臺南市政府 函

主旨：檢送112年8月21日「臺南市都市計畫委員會第124次大會」會議紀錄一份，請查照。

臺南市都市計畫委員會 第 124 次會議紀錄

附圖 1 安南區「AN28-4-15M」計畫道路用地變更方案示意圖

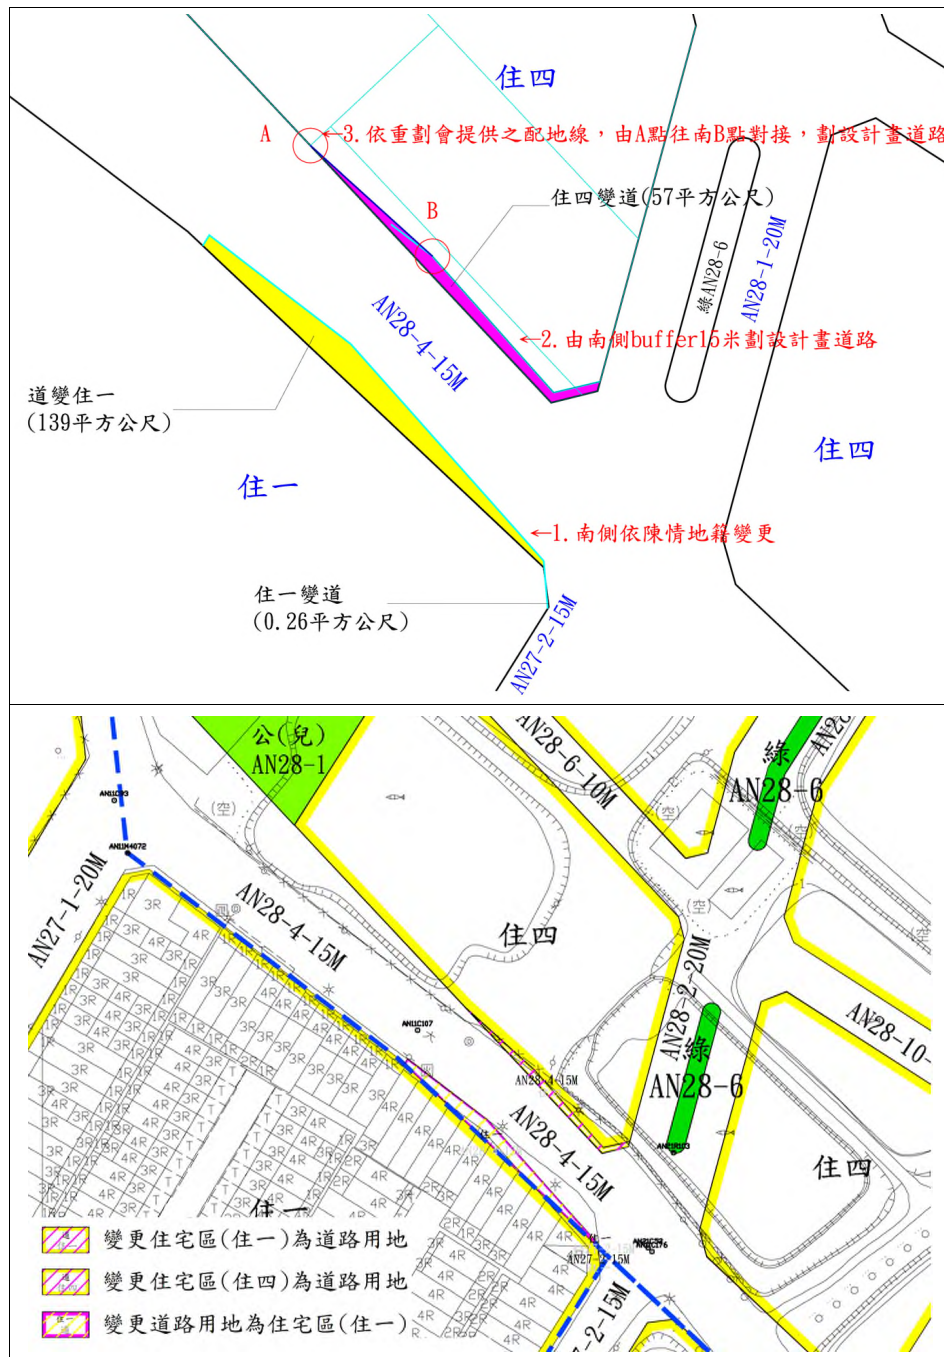
編號	陳情人	陳情理由	建議事項	本會第 110 次大會決議	專案小組初步建議意見
				4. 本案俟都發局、地政局及重劃會針對上述道路之調整研議可行方案，提會討論後，再予列案辦理公開展覽。	第 2 點解除市地重劃，並依第 5 點第 1 項第 1 款比照建成區變更為「住一」。
40	陳 昆 和 議 員	臺南市安和路全路寬開闢建議： 1. 臺南市安和路(臺 19 線)為臺南市中心通往西港以北地區之重點交通要道，都市計畫規劃為 24 米(安和路一段至六段)及 30 米(安和路六段 20 巷至安南區主要計畫北界)道路，逐年由政府開闢，惟迄今安和路仍尚未完全依照都市計畫內容予以全路寬徵收開闢。 2. 安南區重大建設發展如安南醫院、20 公頃的國立歷史博物館、30 公頃國際棒球村預計於 2023 年完工的亞太棒球訓練中心第二期工程等，皆臨近安和路，安和路為臺南市南北向之主要道路，目前交通繁忙，然因不等寬之道路(現況 17~22 米均有)將嚴重影響行車速率與交通旅次順暢，考量都市主要道路之服務水準與對外聯繫之旅次服務，有必要將安和路全線依照都市計畫規劃內容予以開闢執行，以使市容改觀，城市門面更為大氣。 3. 但，道路之開闢涉及兩側土地所有權人及現況使用者之權益，安和路未辦理徵收部分，現實上，先前已經徵收一次擴建，若再以徵收方式開闢安和路，現有店面將大部分無法經營，徵收將引發民眾抗爭，也難以徵收，故應	1. 為了有效提昇及改善安和路現況，並善用私人之能量，共同改善整體都市計畫之環境，故應重新檢討安和路兩側地區，提出具有彈性之容積調整機制，期望藉由都市規劃管制手段，來提昇都市景觀與環境品質，針對指定牆面線或退縮規定及容積率之調整機制，期望透過獎勵及回饋等多方面之方式來提高地面層環境之公共性，以獎勵方式代替管理；及為形塑安和路兩側高樓建築之景觀意象，故透過都市規劃管制手段酌予提高容積率。 (1) 透過獎勵，讓土地所有權人主動形塑優質外部空間。 (2) 透過回饋，改善重要軸線之天際線景觀，提升府城環境景觀。 2. 「安南區安和路都市通盤檢討請提升獎勵容積率至 200%，藉此誘因改善城市面貌」，為拓寬台江大道以北之安和路，建議獎勵調高道路兩側住宅區「法定容積率」上限至 200%。(臺南市議	暫予保留。本案案情複雜，建議補充相關資料研議其可行性後，再提會討論。	建議未便採納，另案辦理。 理由： 1. 捐道路用地換取容積須拆屋重建，依規劃單位調查資料顯示安和路兩側小地主占大多數，倘僅部分地主有意願，仍無法達成道路拓寬之實質目的，反因部分土地開發增加容積而增加交通量。 2. 安和路訂定捐道路用地增加容積機制，基於平等原則，不宜就單一道路進行調整。且本案調整尚涉及整體交通負擔及公共設施容受力。又本路段多為建成區，涉沿線土地所有權人權益及意願。建議本案視發展需求再行另案辦理為妥。 3. 安和路未徵收之道路用地可依據「臺南市政府都市計畫容積移轉審查許可要點」將容積移轉至兩側住宅區土地。

編號	陳情人	陳情理由	建議事項	本會第 110 次大會決議	專案小組初步建議意見
		考量規劃在公共設施徵收開闢與土地所有權人權益之間尋求一平衡點，期以公益性之角度研擬相關規劃方案納入後續之檢討作業。	會第3屆第4次定期會 109 年 11 月 19 日質詢)

附表 1 編號再入 28 案依專案小組初步建議意見變更內容明細表

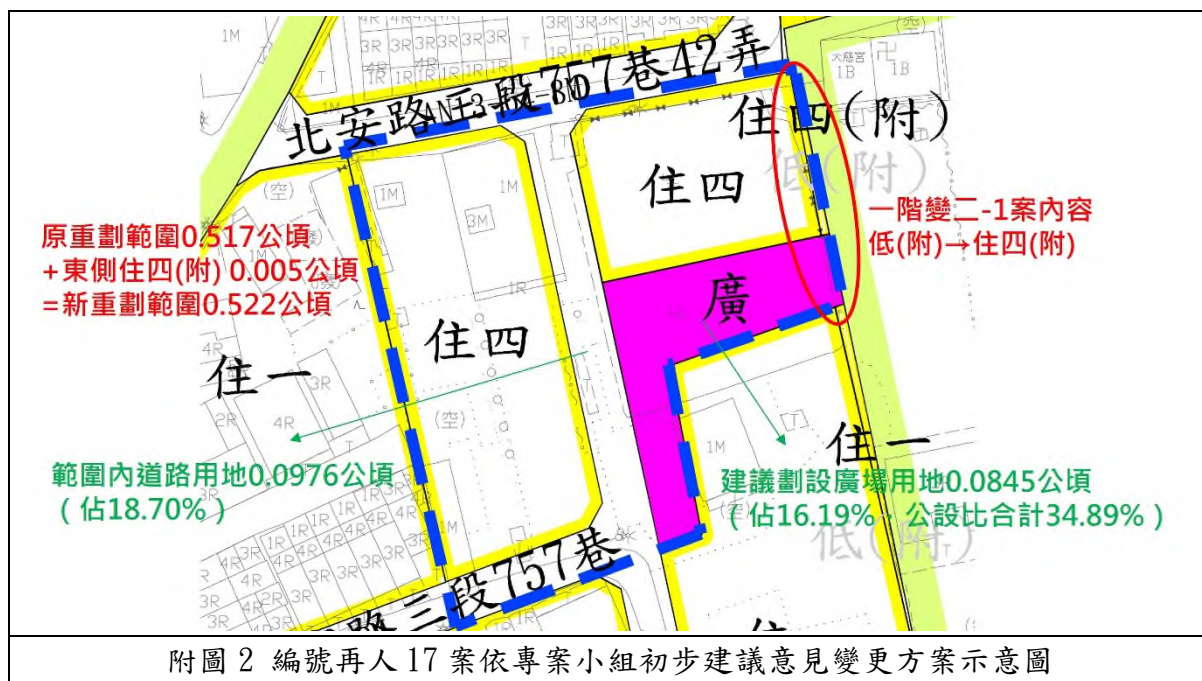
編號	陳情人及陳情位置	陳情理由	建議事項	專案小組初步建議意見
		合發展需要及彈性之規則條文。綜上所述，建請調整「住四-1」住宅區建築物高度限制規定，以符合引導大基地整體開發之精神，規定符合一定基地規模(如 2,000 m ² 以上)及一定條件(如臨永久性開放空間或達全街廓整體開發或臨 12 公尺以上道路)之基地，得經臺南市都市設計委員會審議通過，適度放寬建築物高度限制，以符實際發展需求。		
再人 28	臺南市政府都市發展局都市計畫管理科 安南區超過 120 度道路截角	公展期間人 71 案 110.12.24 市 110 次會決議第 2 點：參照本市北區及南區細部計畫 99 年及 102 年辦理通盤檢討時通案性處理方式，增列變更案規定本計畫區道路交叉口及道路曲折處依「臺南市建築管理自治條例」規定退讓標準作直線等腰截角，並於其他說明欄標註：交叉角度超過 120 度者無須截角。	依循 110.12.24 市 110 次會決議，進行通案性截角檢討。	建議酌予採納，增列通案性變更內容如附表 1： 理由： 1. 依據市都委會第 110 次大會決議：「參照本市北區及南區細部計畫 99 年及 102 年辦理通盤檢討時通案性處理方式，增列變更案規定本計畫區道路交叉口及道路曲折處依「臺南市建築管理自治條例」規定退讓標準作直線等腰截角，並於其他說明欄標註：交叉角度超過 120 度者無須截角。」 2. 通案依「臺南市建築管理自治條例」清查安南區截角劃設情形，交叉角度超過 120 度仍劃設截角者，通案納入變更。惟參酌南區及北區執行經驗，涉及市地重劃範圍者維持原計畫不予調整。
再人 29	臺南市政府地政局 「文中 74」國中學校用地之取得規定	1. 依現行都市計畫「文中 74」國中學校用地，除南側 10M 係於 102 年 10 月 11 日發布實施「變更臺南市安南區都市計畫（主要計畫）通盤檢討-第二階段」配合 2-7-80M 道路縮減為 60M 變更為國中學校用地未納入重劃範圍外，其餘 3.17 公頃皆屬於市地重劃範圍。惟依 98 年 3 月 31 日「變更台南市安南區中洲寮（含第三、第四期發展區部份）細部計畫（第一次通盤檢討）案」計畫書說明，該用地內國有地面積約 0.25 公頃現況屬排水系統無法填平供建築使用，不應納入重劃取得範圍，故鄰近地區應分擔取得「文中 74」之私有土地面積約 2.92 公頃。 2. 鄰近地區應分擔取得之「文中 74」用地皆已重劃取得或刻正辦	未列入鄰近地區分擔取得之國有「文中 74」國中學校用地應剔除市地重劃範圍，改以撥用方式取得。	建議酌予採納。 理由： 「文中 74」國中學校用地內之國有土地既然無法以重劃方式取得，參採地政局意見，應剔除市地重劃範圍，變更其取得方式為撥用，以利執行。

位置	變更內容		變更理由	附帶條件及其他說明
	原計畫	新計畫		
本計畫區內道路交叉口	計畫道路未劃設截角或截角長度未符合規定者	依「臺南市建築管理自治條例」規定退讓標準作直線等腰截角辦理。	1. 維持車輛駕駛之安全視界，確保道路交通安全。 2. 考量部分涉及整體開發範圍，避免影響整體開發計畫執行及負擔比例變動，涉及整體開發範圍者，維持原計畫，不予調整。	【其他說明】 除整體開發區外，交叉角度超過 120 度者無須截角。
